柏崎刈羽原子力発電所第1号機 荒浜側焼却設備スラッジ脱水機改造工事  
運転性能試験における不具合事象の対策実施に伴う  
技術基準適合性確認検査の再実施について

## 2. 技術基準適合性確認検査の再実施について

図1 スラッジ一時受ホップにおける設備改造箇所

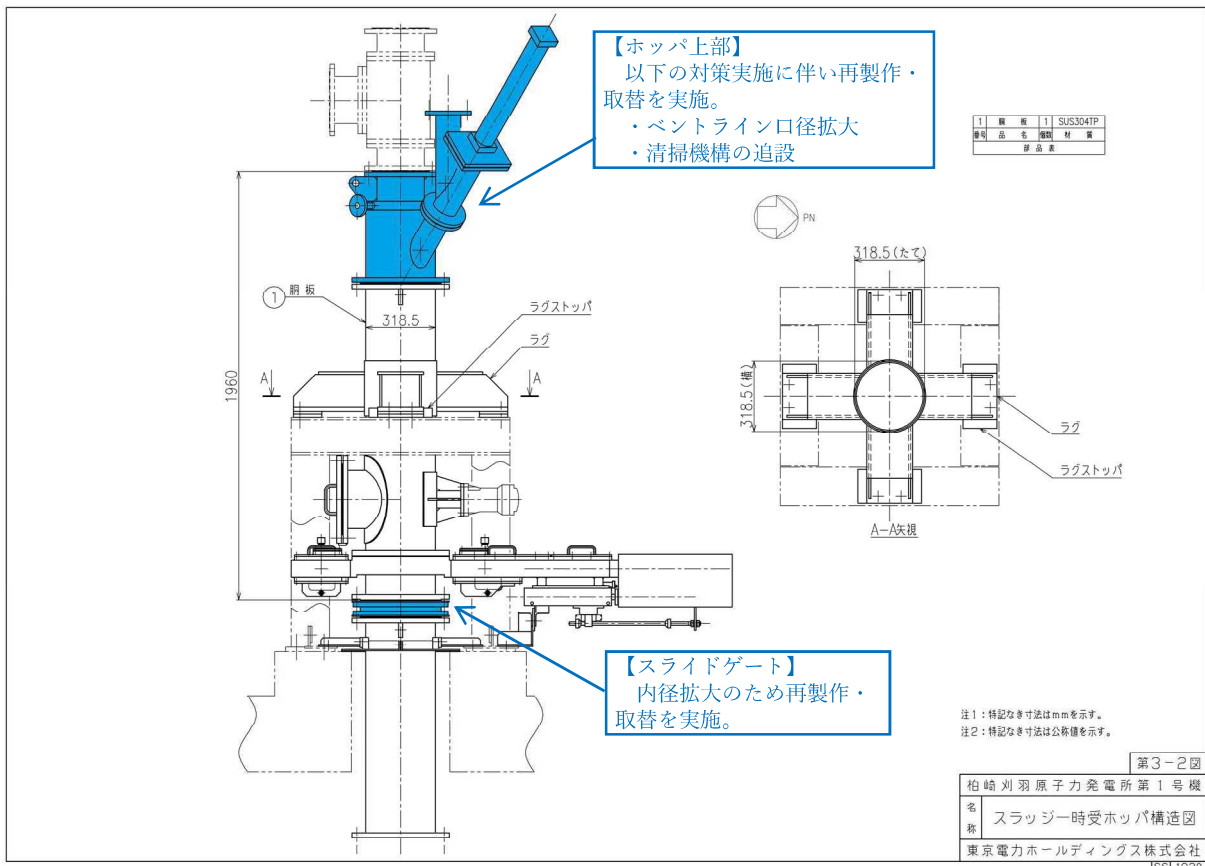
柏崎刈羽原子力発電所第1号機において実施中の荒浜側焼却設備スラッジ脱水機改造工事は、一号使用前検査の受検を終了し、五号使用前検査の受検に向けて運転性能試験を実施していたが、2020年1月11日の試験実施中に不具合事象が発生したことから、現在、不具合対策として工事計画届出機器「スラッジ一時受ホップ」ならびに系統配管の設備改造を実施している。(不具合対策の実施については2021年9月16日の面談においてご説明)

■：不具合対策実施に伴う設備改造箇所

図2 系統配管における設備改造箇所

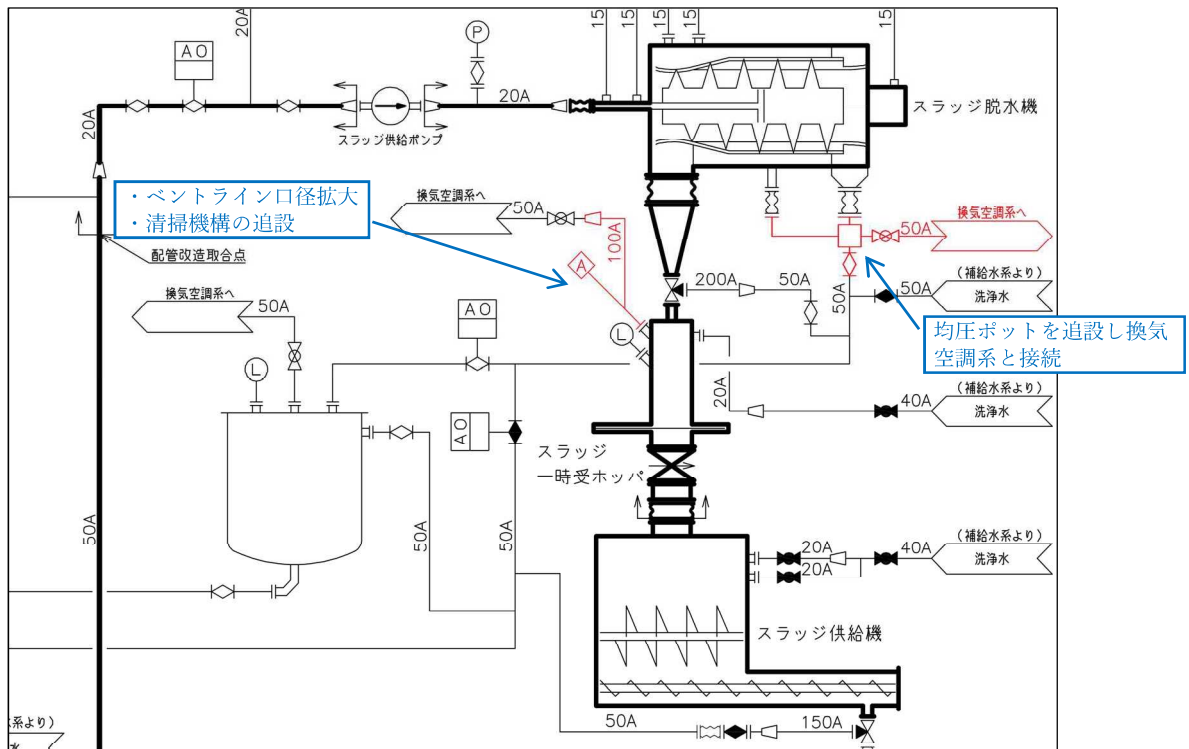
— : 不具合対策実施に伴う設備改造箇所

参考資料 (1) 第2-1図 廃スラッジ系系統図 (変更後) 【不具合対策実施前】

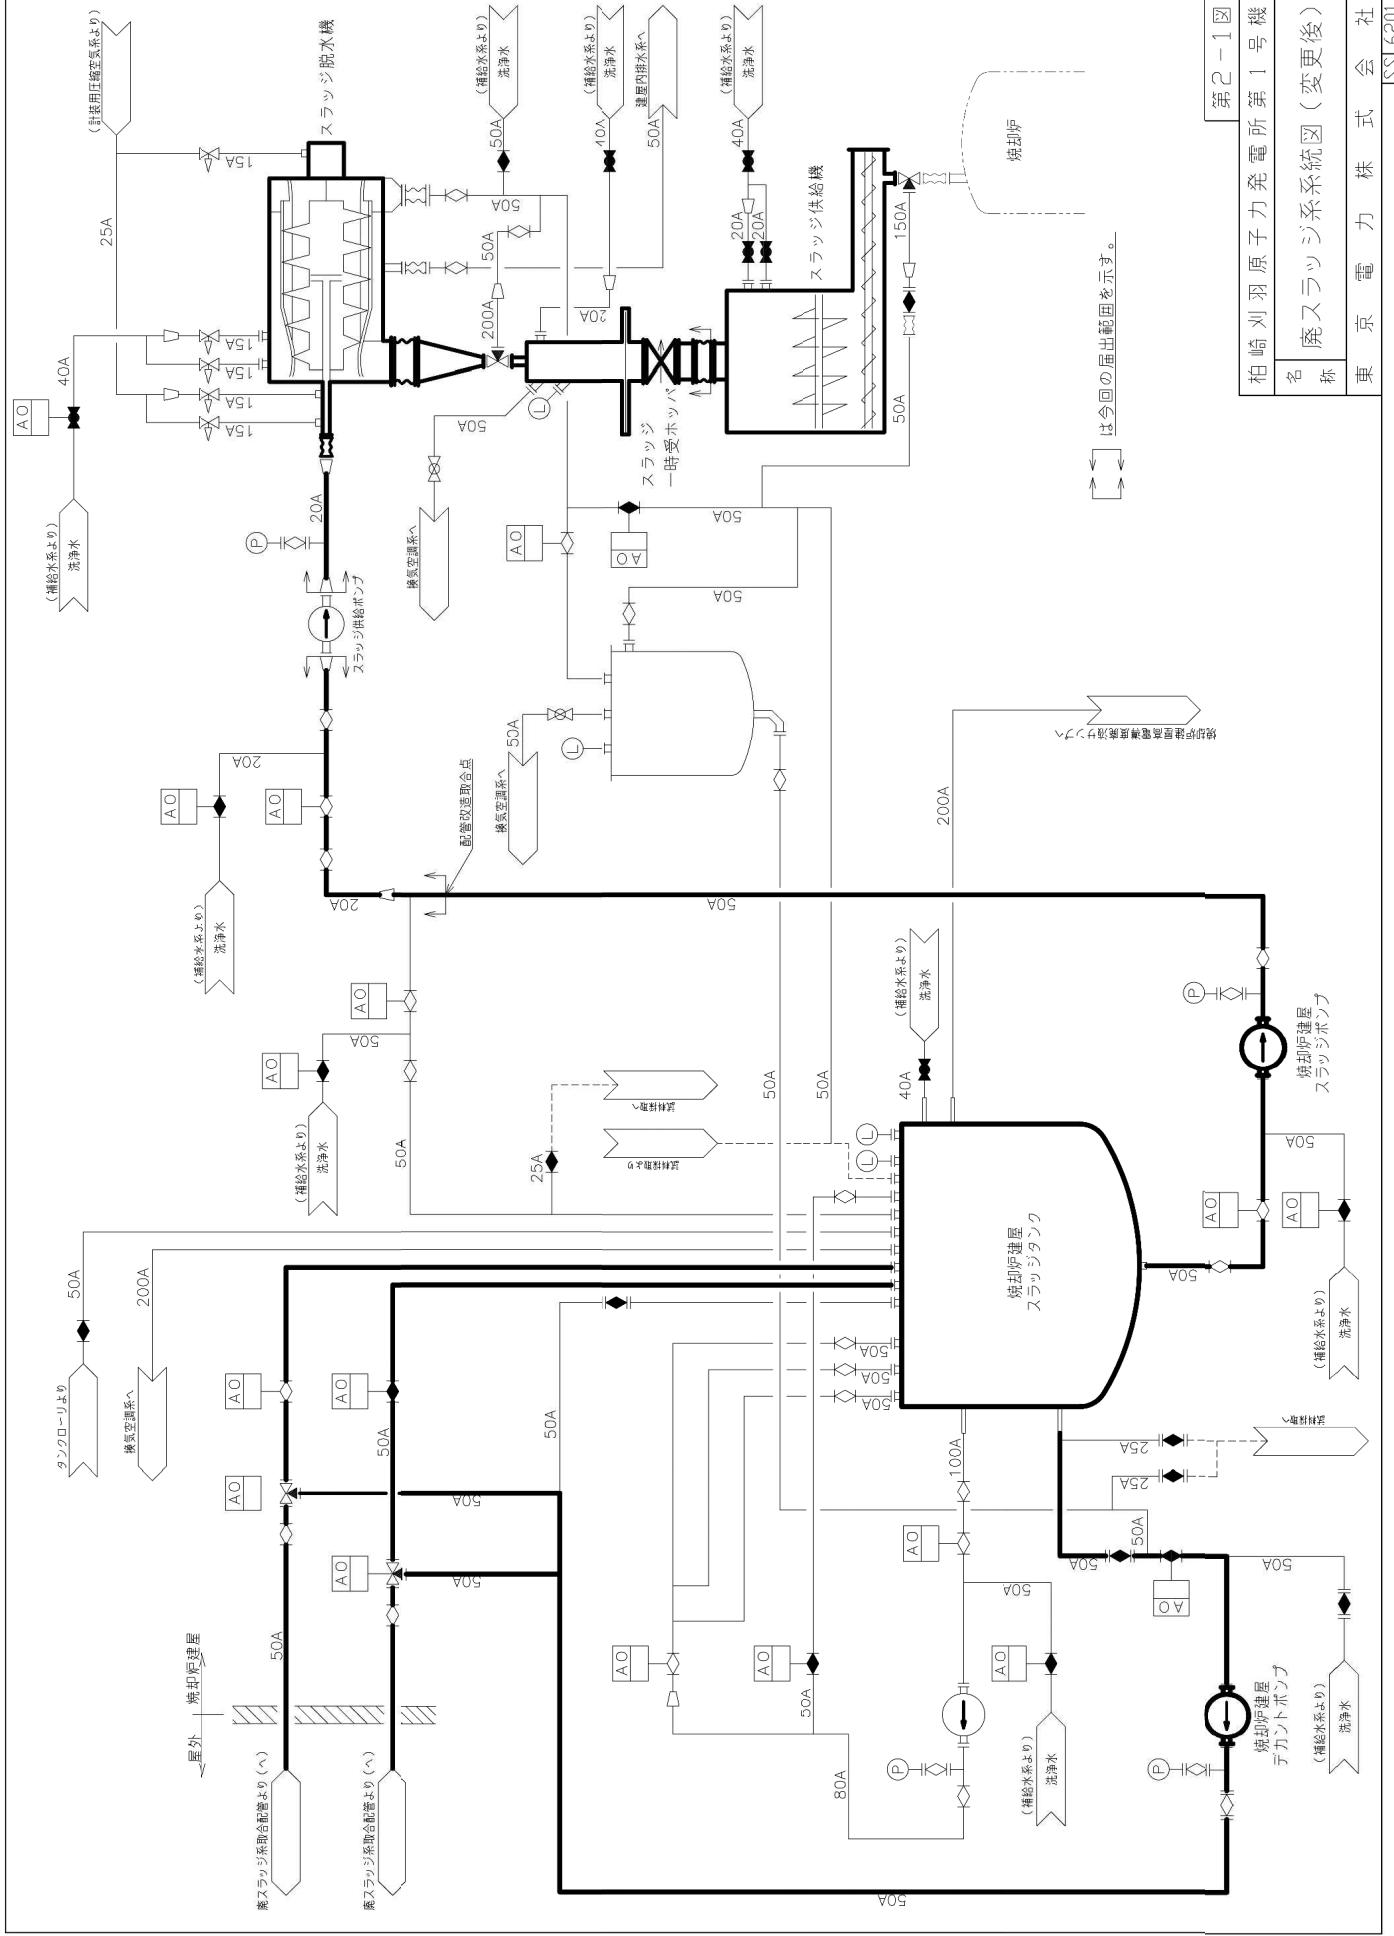
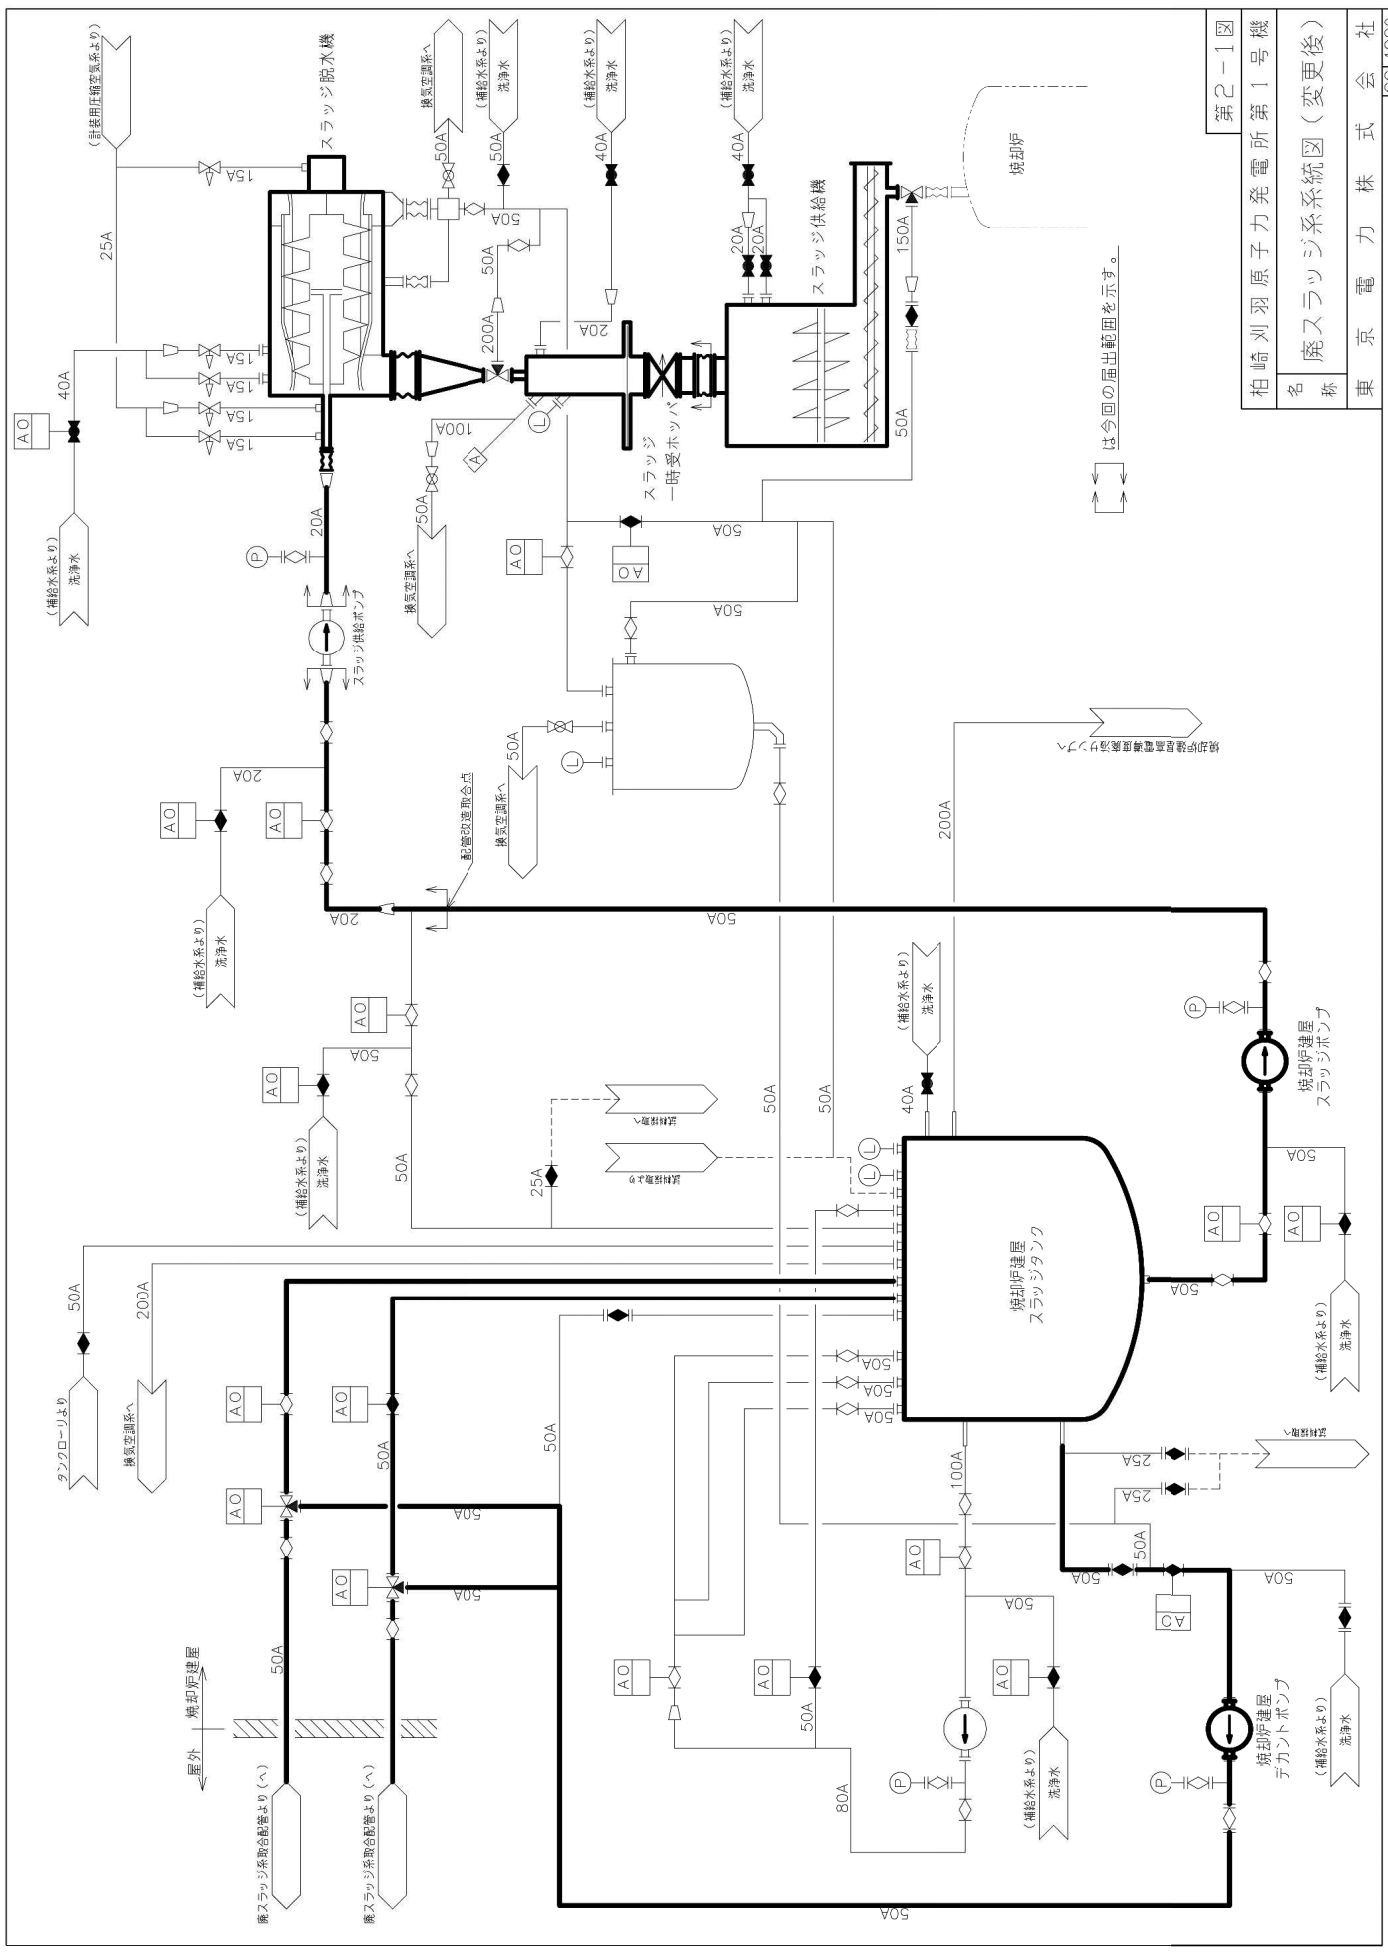
- (1) 工事計画届出書添付書類 V-8-2 放射性廃棄物の廃棄施設に係る系統図  
第 2-1 図 廃スラッジ系系統図 (変更後) 【不具合対策実施前】
- (2) 工事計画届出書添付書類 V-8-2 放射性廃棄物の廃棄施設に係る系統図  
第 2-1 図 廃スラッジ系系統図 (変更後) 【不具合対策実施後】
- (3) 工事計画届出書添付書類 V-8-3 構造図  
第 3-2 図 スラッジー時受ホッパ構造図 【不具合対策実施前】
- (4) 工事計画届出書添付書類 V-8-3 構造図  
第 3-2 図 スラッジー時受ホッパ構造図 【不具合対策実施後】
